**DOSSIER DE PERMIS DE CONSTRUIRE**

**CENTRALE PHOTOVOLTAÏQUE DE L'EAR DE CHÂTEAUDUN**

**MÉMOIRE DU MAÎTRE D'OUVRAGE EN RÉPONSE À L'AVIS DE LA  
MISSION REGIONALE D'AUTORITÉ ENVIRONNEMENTALE**

Juin 2022

Figure – Carte du scénario 3 d'implantation, schéma d'implantation final retenu (octobre 2021).

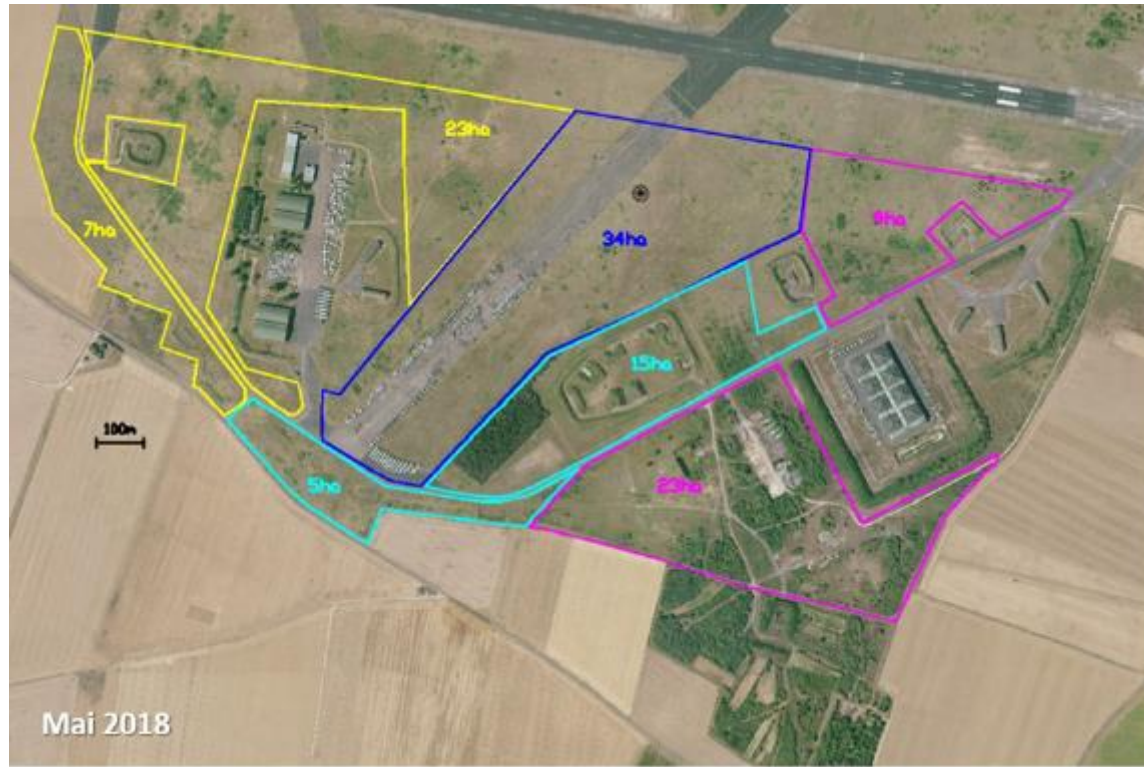
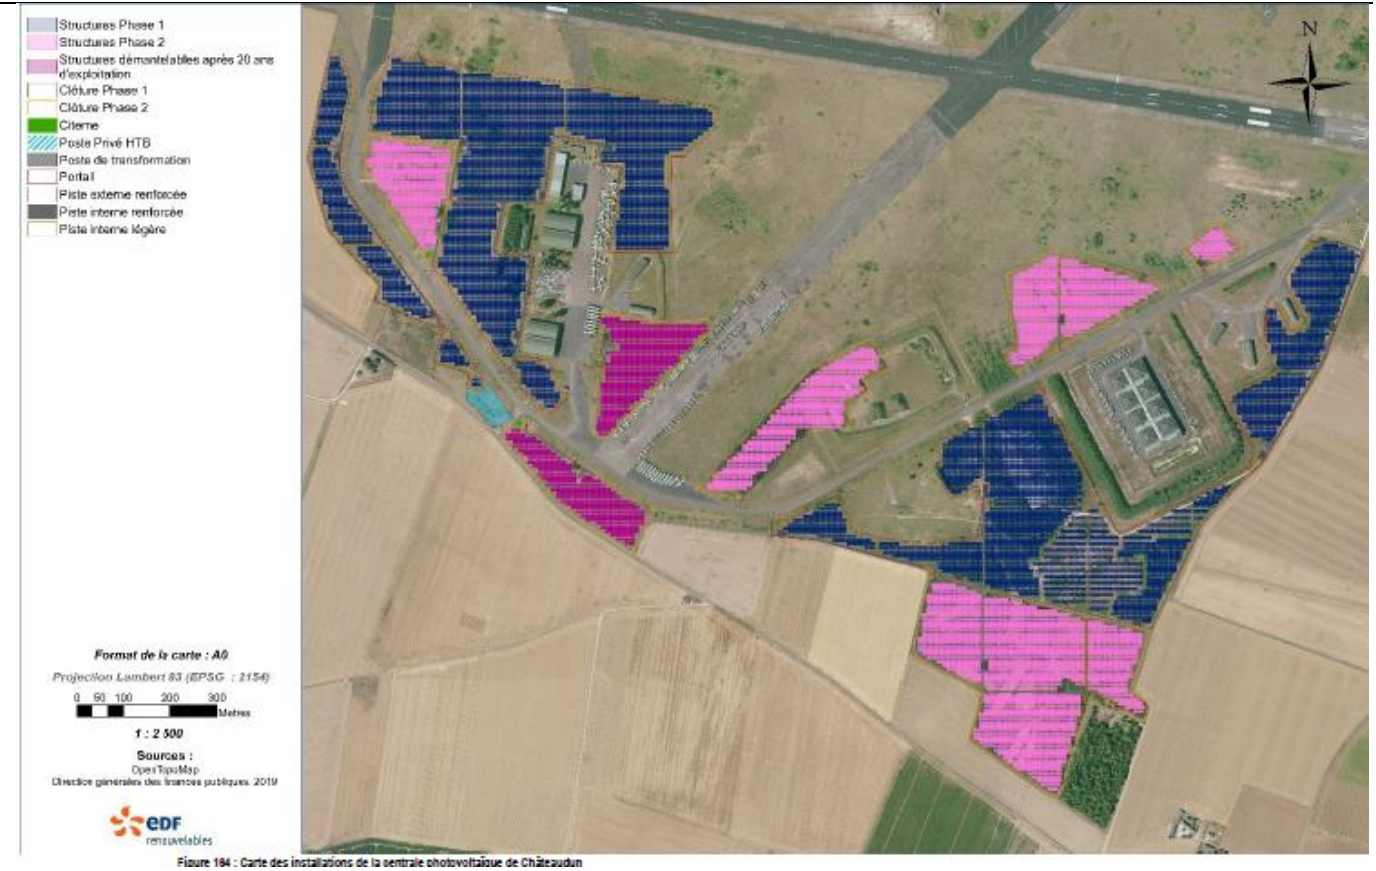
Les « scénarios » présentés dans le dossier (étude d'impact, pages 173 et suivantes) décrivent les enjeux écologiques et les modifications des usages militaires qui ont conduit à faire évoluer le projet.

Les trois scénarios d'implantation sont rappelés page suivante. En décembre 2019, une réunion de concertation réunissant la DDT28, la DREAL Centre Val-de-Loire, le Conservatoire des Espaces Naturels, l'association Eure-et-Loir Nature, le syndicat d'électrification Energie Eure-et-Loir, le cabinet Ecosphère et EDF Renouvelables a eu lieu afin d'échanger sur l'implantation du projet et définir les zones écologiques à éviter. Le scénario 2 et le schéma d'implantation final (scénario 3) tiennent compte des conclusions qui sont ressorties suite à cette réunion. Les différentes variantes d'implantation ont bien été étudiées au sein de l'emprise définie par la consultation de la CCGC. Puis au sein de l'emprise, la variante d'aménagement de moindre impact environnemental et conciliant au mieux les contraintes aéronautiques et les projets en cours d'élaboration sur la base aérienne a été choisie.
